Oggetto: [ID: 9058] Procedura di Valutazione di Impatto Ambientale ai sensi dell'art.23 del D.Lgs 152/2006 relativa al progetto “Costruzione ed esercizio di un impianto per la produzione di energia elettrica da fonte rinnovabile solare di potenza di immissione pari a 29,65 MW da realizzare nel Comune di Volta Mantovana (MN) e delle relative opere di connessione alla RTN”. Progetto PNIEC

Proponente: EG Pineta s.r.l.

CONTRODEDUZIONI ALLA NOTA PROT. E ALLA NOTA PROT. 73977 DEL 08.05.2023 recanti le osservazioni e richiesta di integrazioni della Regione Lombardia.

IMPIANTO FOTOVOLTAICO EG PINETA SRL E OPERE CONNESSE

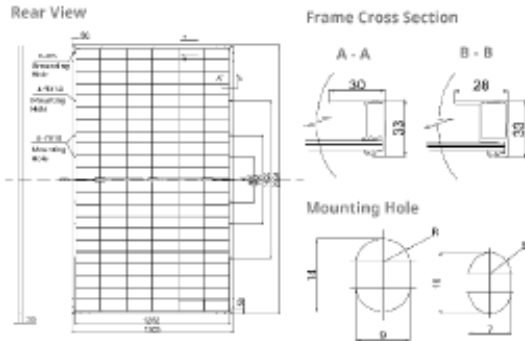
5.8 In merito alle fasce boscate poste lungo il lato ovest e il lato nord dell'area di impianto, si afferma che l'impianto fotovoltaico non interferisce in alcuno modo con le suddette aree, infatti la recinzione prevista dell'impianto si trova sempre al di fuori delle aree boscate.

Figura 1. Elementi del Reticolo Idrografico Regionale Unificato (fonte: https://www.cartografia.servizirl.it/interrogaterritorio/?_jsfBridgeRedirect=true)

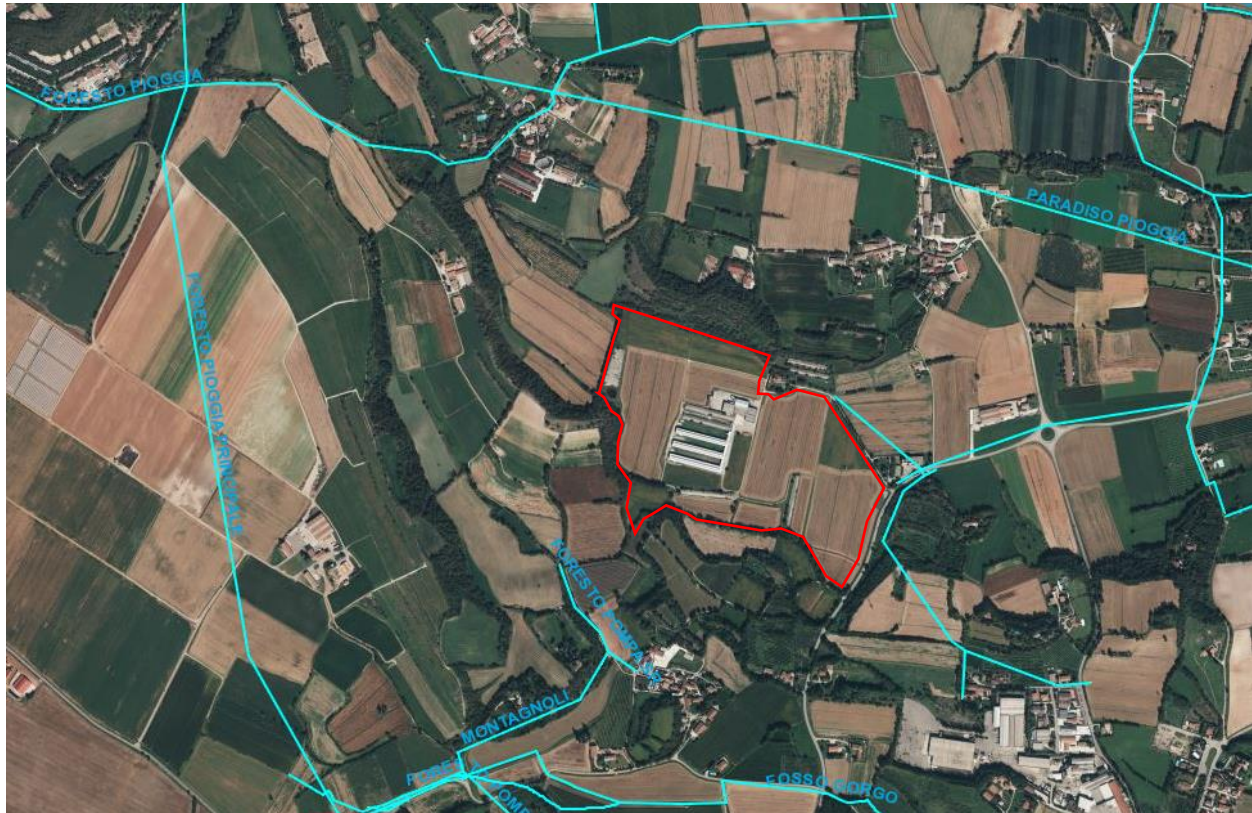
7.6 In merito alla presenza del canale Foresti Pioggia, si riporta di seguito un estratto cartografico del Geoportale Regionale contenente gli elementi del reticolo idrografico regionale unificato, con indicazione anche del canale "Foresto Pioggia". Si precisa che tale estratto, a scala più ridotta, è contenuta a p. 122 del SIA.

Il progetto proposto non prevede modificazioni della morfologia attuale dei terreni né alterazioni del sistema di drenaggio delle acque meteoriche. Le precipitazioni piovose defluiscono sui pannelli e cadono al suolo analogamente a quanto succede nello stato di fatto. Le acque precipitate sono soggette alle naturali perdite per infiltrazione ed evaporazione; la parte eccedente ruscella sulla superficie inerbita e non trova ostacolo nell'impianto fotovoltaico. Il ruscellamento converge

poi alla rete minuta di drenaggio esistente e da questa al fosso perimetrale posto sul confine Ovest dell'area, che a sua volta converge i contributi nel Fosso Gorgo.

Non si ravvisano alterazioni del regime idrologico ed idraulico né interazioni con la vegetazione ripariale, che non sarà in alcun modo interessata dalle opere in progetto vista l'importanza di questi ecosistemi per il paesaggio circostante oltre che per la funzione ecologica per la fauna.

Figura 1 – Individuazione dei ricettori residenziali attorno all'area di intervento

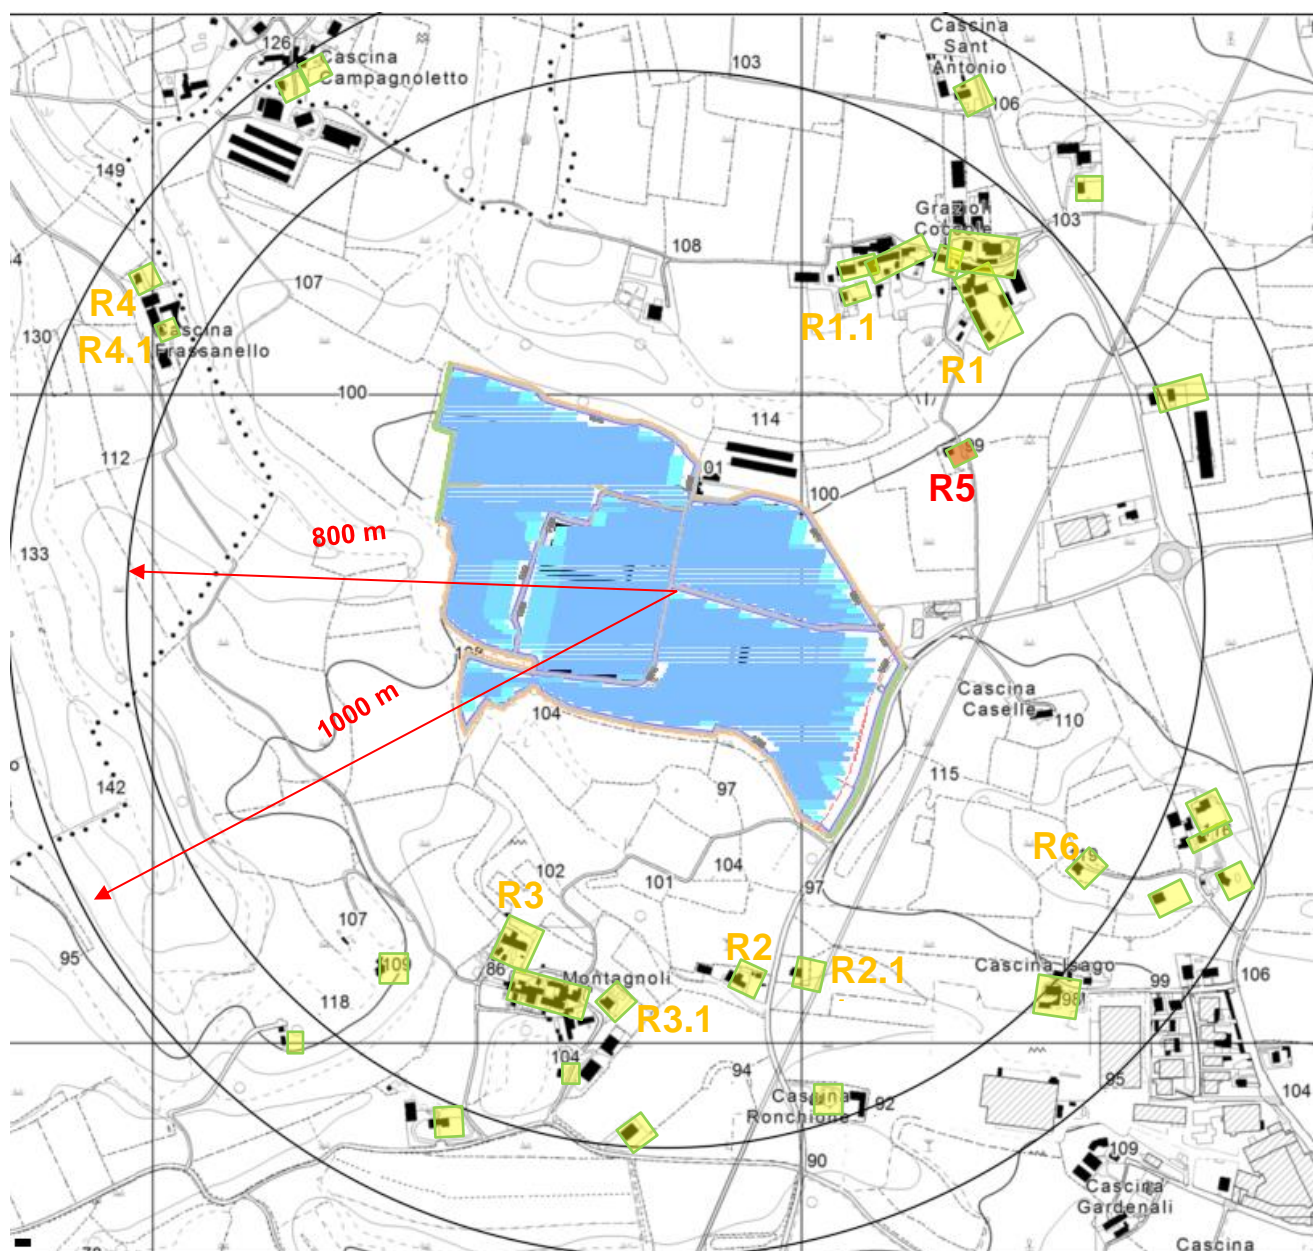
La richiesta di integrazioni trasmessa dalla Provincia di Mantova indica: "Per quanto riguarda la fase di esercizio si richiede di integrare la relazione previsionale acustica implementando tutti i ricettori individuati attraverso una analisi puntuale di tutte le case sparse/abitazioni singole esistenti in un raggio di 800-1000 m dal baricentro dell'area di progetto".

Si è quindi provveduto ad individuare sulla CTR le abitazioni presenei nel raggio indicato attorno al baricentro dell'area di progetto:

La distanza dei ricettori maggiormente vicini, sia a nord che a sud, si attesta attorno a 600 metri dal baricentro dell'area di impianto. Si è individuato un edificio a minore distanza (R5, a circa 450 metri dal baricentro), ma da quanto indicato dalle mappe tematiche della Provincia di Mantova tale edificio non risulta essere ad uso residenziale:
